ZÁVAZNÝ BULLETIN Z 142C/11a - Rev. 1
Z 242L/18a - Rev. 1
Z 143L/4a - Rev. 1

1. DATUM: 26. května 1997
2. TÝKÁ SE: Letounů Z 142C do v.č. 0563 včetně, Z 242L do v.č. 0691 včetně a letounů Z 143L do v.č. 0006 a v.č. 0009, pokud jsou vybaveny palubním hasicím přístrojem T1 FM-100 v zástavbě č.v. Z 143.8263.
3. DŮVOD: V provozu se vyskytly případy uvolnění hasicího přístroje z držáku.
4. OPATŘENÍ: Výměna původního držáku hasicího přístroje č. v. Z 143.8263-01.00 za nové provedení č. v. Z 143.8264-01.00.
5. OPATŘENÍ PROVÉST: Nejpozději při nejbližší 100 hod. prohlídce.
6. PROVEDE: Uživatel.
7. NÁKLADY HRADÍ: Materiál výrobce, práci uživatel.
8. POSTUP PRÁCE:
 - Objednat u výrobce držák hasicího přístroje č. v. Z 143.8264-01.00. V objednávce uveďte typ a v. č. letounu.
 - Vyjmout hasicí přístroj ze starého držáku č. v. Z 143.8263-01.00 a držák demontovat z podlahy.

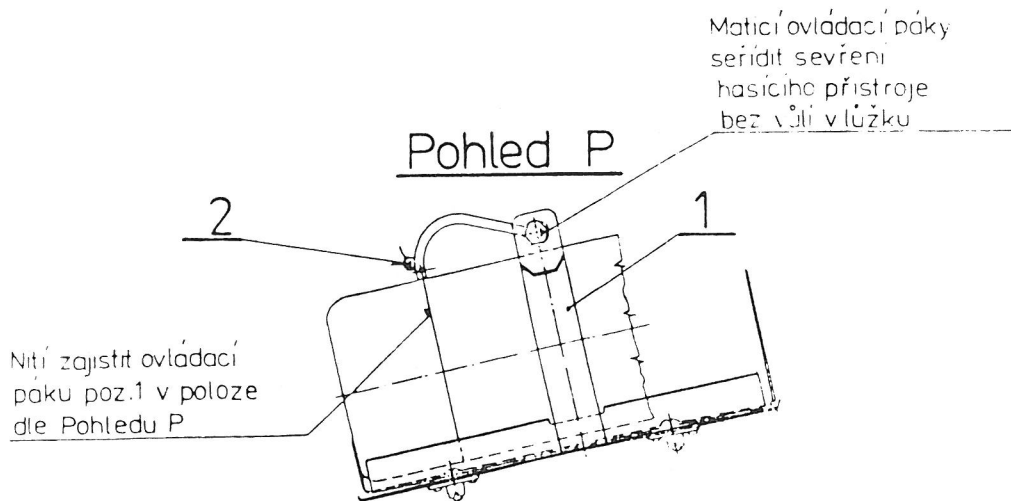
- Na stejné místo na podlaze přišroubovat nové provedení držáku hasícího přístroje č. v. Z 143.8264-01.00 poz. 1, vložit hasící přístroj a zajistit jej pomocí nitě a plomby poz. 2 dle obrázku:

9. POTŘEBNÝ MATERIÁL: - držák hasícího přístroje č. v. Z 143.8264-01.00
- plomba PE 6x7
- nitě len režné 105x4 ON 80 2154 L=300mm
Dodá zdarma výrobce na základě objednávky.
